工程指示 / 要求簡箋(E.I.)

工程指示編號：EI / 4831 / 23 修改版次： K
 工程編號 : J - 858 工程名稱 : 將軍澳日出康城 11
 工程項目 : 趙門 大貨廠用配件 標準層 加訂 平機 4000 粒及 平鋼 4000 粒
 收件人 : 生統 / 楊榮輝 發件人 : Paul Wong 日期 : 31/10/2023

趟門廠用配件BOM表

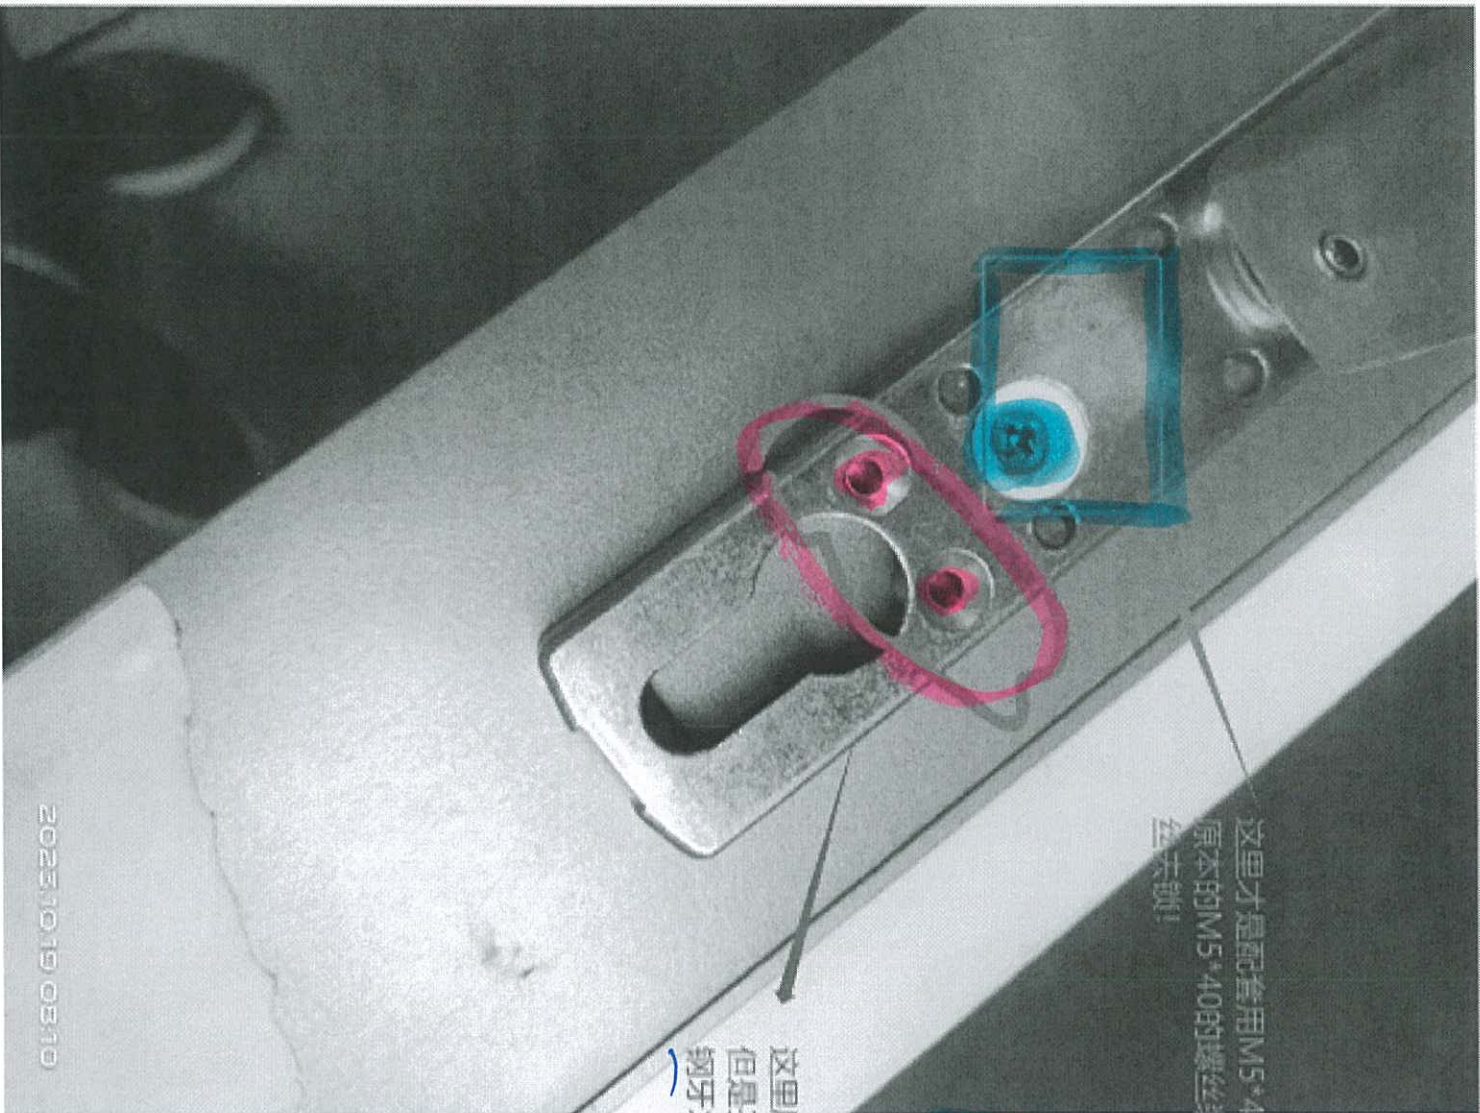
这里才是配套用M5*40的螺丝。但是图纸上是3/16的牙孔，原本的M5*40的螺丝装不上，用的是3/16"1-1/2"平头机螺丝去锁！

这里原配套用的是M5*19平头机螺丝，但是孔位装不上此螺丝，只能用#8*3/4"平头钢牙才能装得上！

保持原有款式

4000颗

3/16" x 1 1/2" 平机

4000颗

#8*3/4" 平钢
